改善箇所説明図

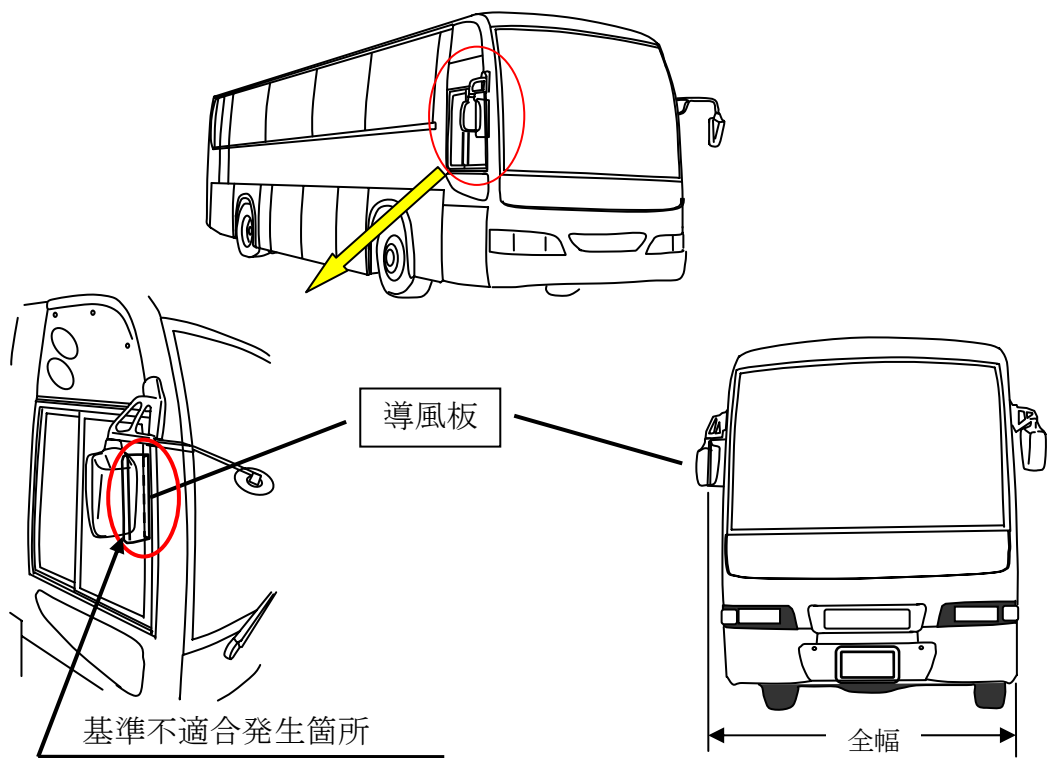
大型バスにおいて、右側後写鏡横の車体に取り付けられた導風板の形状が不適切なため、全幅が2.5メートルを超えるものがある。

改善の内容： 全車両、当該導風板を取り外す。または、当該導風板を対策品と交換する。

識別：対策品は形状が大きく違い、容易に識別できるため、特段の識別は行わない。
